Ofício Nº 2266/2023/DIVTEC IPHAN-PR/IPHAN-PR-IPHAN

Assunto: Análise do Relatório Complementar de Avaliação de Impacto ao Patrimônio Arqueológico na área de implantação da PCH Paredinha – Município de Turvo, Estado do Paraná.

Parecer Técnico nº 179/2023 - IPHAN-PR/DIVTEC IPHAN-PR/IPHAN

Assunto: Análise do Relatório Complementar de Avaliação de Impacto ao Patrimônio Arqueológico na área de implantação da PCH Paredinha - Município de Turvo, Estado do Paraná. Processo nº 01508.000159/2018-13

Fig. 1: Ponto e poligonal do Sítio arqueológico Paredinha 1, município de Turvo, Estado do Paraná.

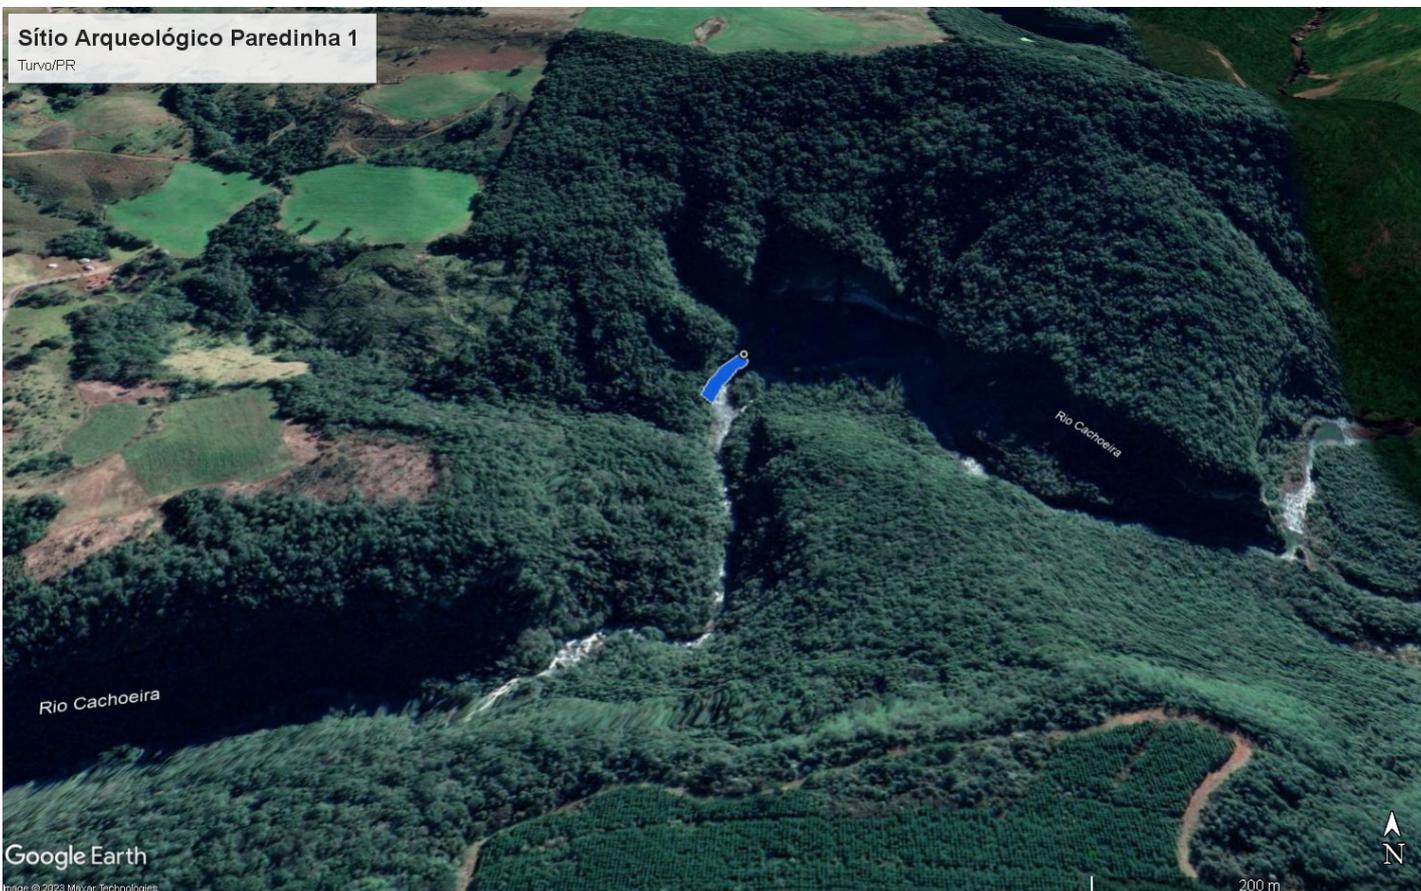
Sítio arqueológico composto por 3 (três) cavidades naturais subterrâneas, localizado na margem esquerda do rio Cachoeira. O abrigo 1 (UTM 22] 457.522E / 7.243.155N) possui um painel com grafismos rupestres (gravações em rocha); o abrigo 2 (UTM 22] 457.541E / 7.243.194N) não possui grafismos e o abrigo 3 (UTM 22] 457.558E / 7.243.219N) possui 4 (quatro) painéis, sendo um deles fixo na parede do abrigo e três blocos desprendidos e depositados em local abrigado.

O sítio está localizado a cerca de 261 metros da poligonal da ADA, na área de influência indireta do empreendimento e não sofrerá impactos decorrentes da implantação da futura usina. O bem arqueológico encontra-se bem preservado, em área de difícil acesso e sem riscos de vandalismo ou destruição.

A imagem de satélite a seguir indica a poligonal estabelecida para o Sítio arqueológico Paredinha 1:

Por fim, mediante o exposto no relatório analisado, recomendo que no Programa de Gestão do Patrimônio Arqueológico esteja previsto que o sítio arqueológico Paredinha 1 seja preservado *in situ* e que o sítio 2 seja preservado *in situ*, mas com a necessidade de cercamento, sinalização e monitoramento durante as obras de abertura dos acessos, para prevenir impactos decorrentes das intervenções previstas.
